Brandschutz-Bericht zur Vorplanung

Errichtung „Solarpark Pinnow, Stadtteil Borgsdorf“,
16556 Hohen Neuendorf

Visualisierung zur Vorplanung Brandschutz

Subject: 2026-02-25_Solarpark Borgsdorf - Stellungnahmen Stadt Oranienburg / Landesbetrieb

Plan-Nr.: 3B_BORG_LAG_00 Datum: 30.04.2025

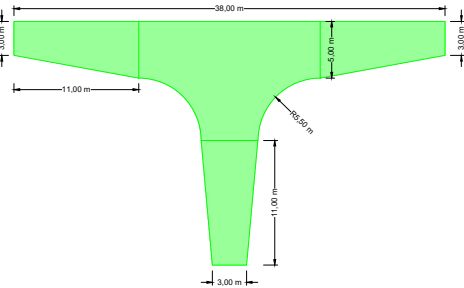
- Folglich können die Feuerwehrezufahrten 1, 2 oder 3 als gleichwertig und für sich allein stehend angesehen werden.
- Hierbei ist jedoch anzumerken, dass von der Zuständigkeit der Feuerwehren her und der Schnelligkeit der Einsatzkräfte bis zum Erreichen der Einsatzstelle „Solarpark“ die Landesstraße L20 geeigneter ist als die nördliche ca. 1,7 km lange Zufahrt über unbefestigte Feldwege, welche zur Gemarkung Oranienburg gehören.

- Zur Erschließung des geplanten Solarparks lässt sich daher gerade in Hinblick auf die übersendeten Stellungnahmen ableiten, dass grundsätzlich eine einzige Zuwegung zum Solarpark ausreichend ist, da die geplanten inneren Verkehrswege und Wendemöglichkeiten so geplant sind, dass eine Ein- und Ausfahrt für die Feuerwehr möglich ist.

- Wie in unserer Planung beschrieben, sind die bauordnungsrechtlichen Vorgaben sinngemäß auf den Solarpark anzuwenden. Das heißt, dass alle Bestandswege außerhalb des Solarparks keiner Ertüchtigung hinsichtlich ihrer Befestigung für Feuerwehrfahrzeuge bedürfen (16t bzw. 10t Achslast). Diese Vorgabe ist sinngemäß und ausschließlich auf die neu geplante Erschließung anzuwenden, da über diese auch die Baustellenlogistik und die Wartungslogistik während des Betriebs der Anlage organisiert werden – eine Befestigung hier also ohnehin erforderlich bzw. neu hergestellt wird.
